# 東海第二発電所

## 確率論的リスク評価（PRA）

### 審査会合における指摘事項の回答

平成 28 年 7 月  
日本原子力発電株式会社

図 1 事故シナリオグループ別炉心損傷頻度 (内部事象出力運転時レベル 1 P R A)

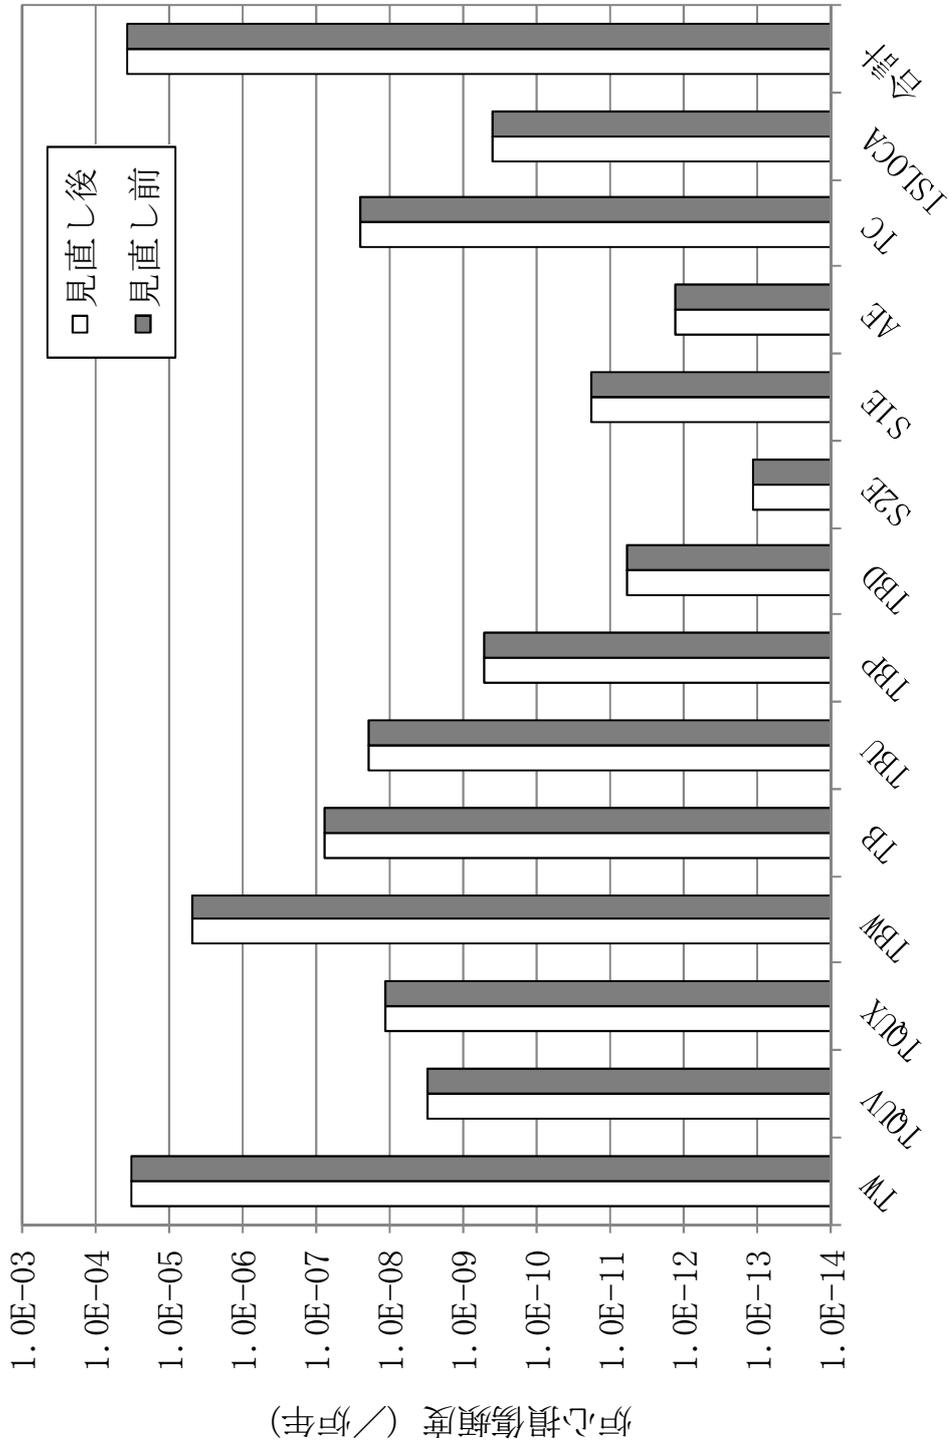
No.	審査会合 日付	評価種別	対象分類	指摘事項	対応状況	対応する補足説明資料の番号、備考等
-	-	-	-	先行BWR電力の審査状況を踏まえたPRAの評価条件の見直し	資料に反映済み	・資料2-1-2 補足説明資料1「PRAの評価条件見直し結果」
139-1	2014/09/18	内部事象 出力運転時 レベル1 PRA	共通	炉心状態等を考慮してストレステスクタの設定の考え方について詳細に説明すること。また、人的過誤確率の小さなものについてはピアレビューの際に妥当性を確認すること。	後日回答	・資料2-1-3 別紙3.1.1.7-4「人的過誤に係わるストレステスク及びストレステスクタの考え方について」 ・現状のストレステスクタの設定の考え方については、上記資料に記載しているが、地震、津波PRAのピアリングにおけるコメントを踏まえ、ストレステスクタを変更した評価を実施中。 ・資料2-2-1 別紙12「東海第二発電所 PRAピアレビュー実施結果及び今後の対応方針について」 ・ピアレビューでは国内レビューからAppendix-Aの適用等についての推奨事項はあったが、学会標準に適合した評価であることが確認された。
139-2	2014/09/18	内部事象 出力運転時 レベル1 PRA	共通	イベントツリーについて、福島第1原子力発電所事故の知見をどのように考慮しているか説明すること。	資料に反映済み	・資料2-1-2 補足説明資料2「東海第二発電所のイベントツリーと福島第一原子力発電所事故の知見」 ・福島第一原子力発電所1～3号機の事故の知見と東海第二発電所のイベントツリーの関係を記載。
139-3	2014/09/18	内部事象 出力運転時 レベル1 PRA	共通	起回事象の除外の考え方、それによる重要事故シナケンスへの影響も含めて、全体の考察を説明すること。	資料に反映済み	・資料2-1-3 本文3.1.1.2 c.「評価対象外とした起回事象」、別紙3.1.1.2-2、別紙3.1.1.2-3 ・起回事象の除外の考え方、及びそれによる重要事故シナケンスへの影響を記載。
139-4	2014/09/18	内部事象 出力運転時 レベル1 PRA	個社	チェックシートを利用したダブルチェック体制など、人の作業の信頼性に基づき人的過誤を除外する考え方について説明すること。	対応不要	他事業者への指摘事項のため。 (東海第二の指針では、チェックシートを利用したダブルチェックによる人的過誤の除外は行っていない)

内部事象出力運転時レベル 1 P R A の起回事象の分類に関する見直しに伴い、起回事象発生頻度を見直した結果、炉心損傷頻度は  $3.7\text{E}-5$  / 炉年となり、見直し前の  $3.6\text{E}-5$  / 炉年に比べて約 1.04 倍増加した（表 3，図 1）。また、内部事象出力運転時レベル 1 P R
